ÜBERPRÜFUNGS PROTOKOLL FÜR SPORTANLAGEN MIT RASENFELDERN

1. Bezeichnung der Sportanlage:	Sportzentrum Nußbach
2. Anschrift:	4542 Nußbach, Stretzerstraße 6
3. Telefon:	Fax:
4. Wie viele Faustballfelder gibt es auf der Anlage insgesamt:	6 7

LAGESKIZZE ZUM ÜBERPRÜFUNGSprotokoll DER SPORTANLAGEN

Flutlichtabnahme

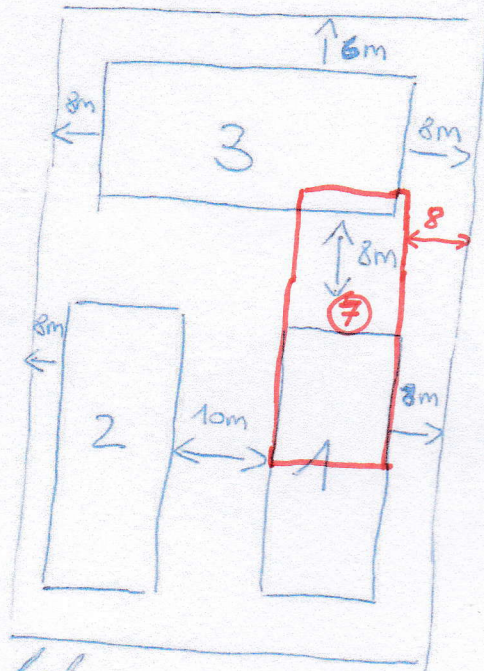
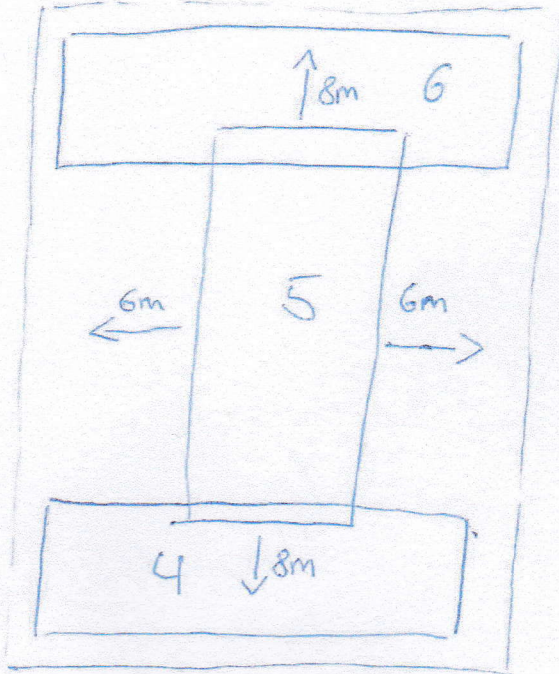
13. Sonstiges:	Flucht NICHT BL tauglich

Ergänzung/Änderung Feld 7 → Plank Markus 15.05.2021

Sportanlage:	Sportanlage Nußbach (U. Nußbach)	Datum:	26.09.2016
Feld Nr.:	5	Prüfer:	Plank Markus

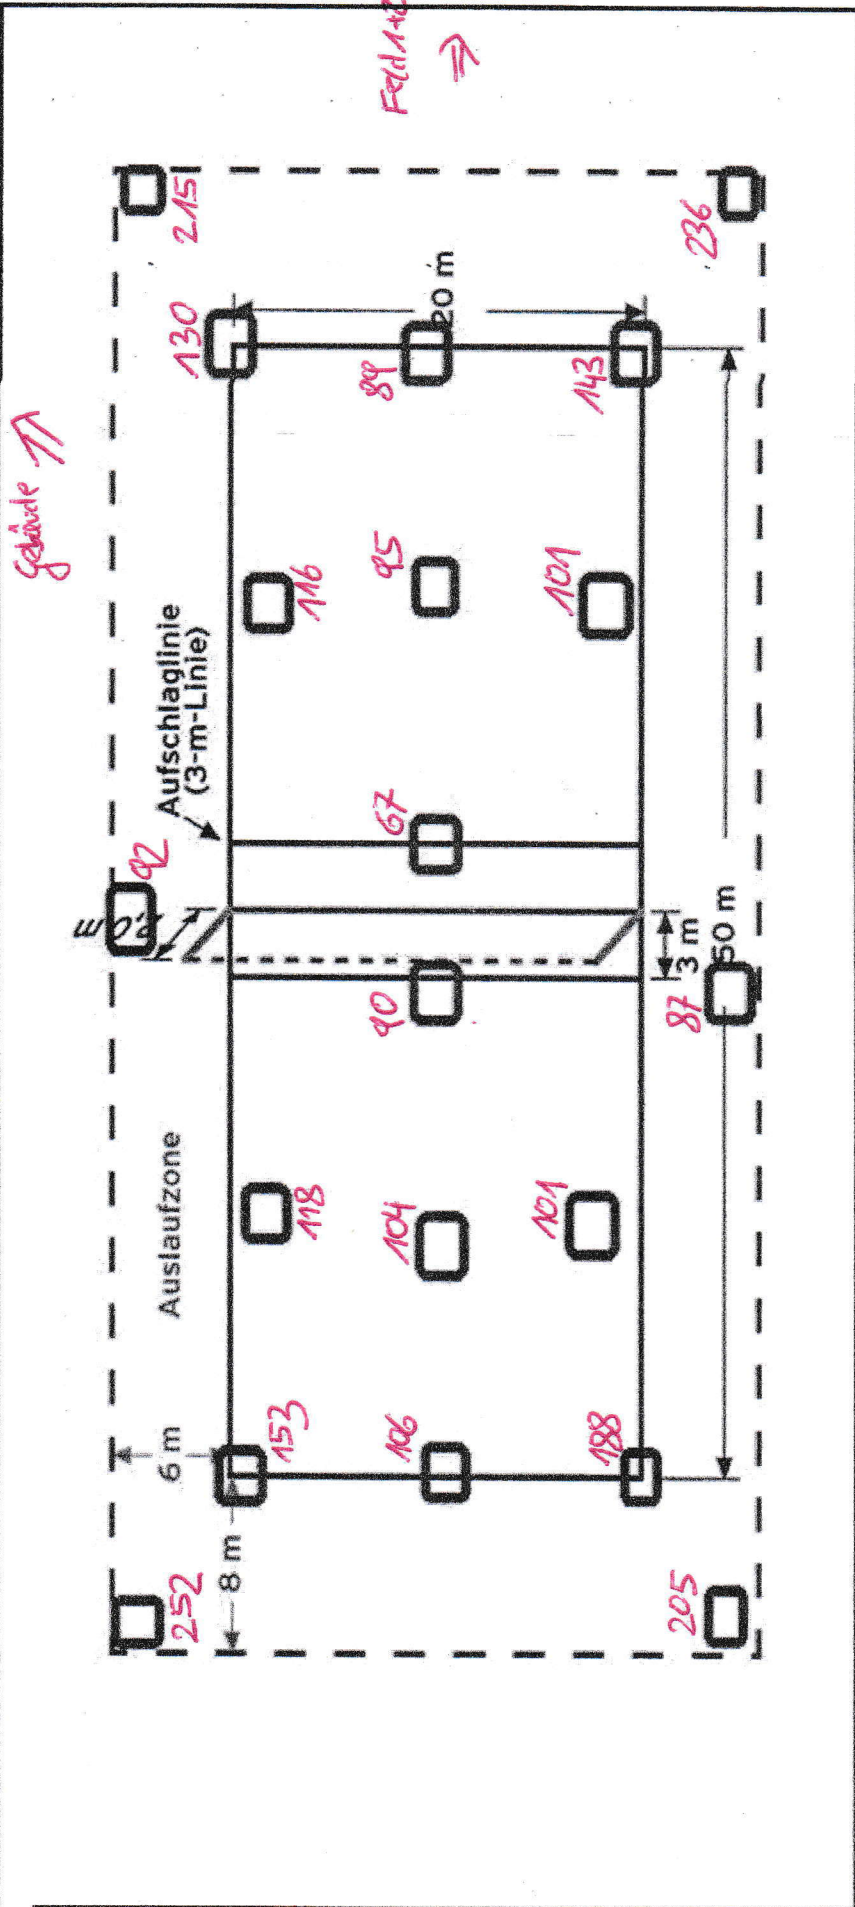
Bundesligabestimmungen Pkt. 25.1: am Spielfeld mind. 200 Lux, im Auslauf mind. 75 Lux (gemessen bis max. 30 cm über dem Boden)	genehmigt	abgelehnt	Begründung + Unterschrift Prüfer: <i>Lux-Wert im Spielfeld zu gering!</i>
		X	<i>[Signature]</i>
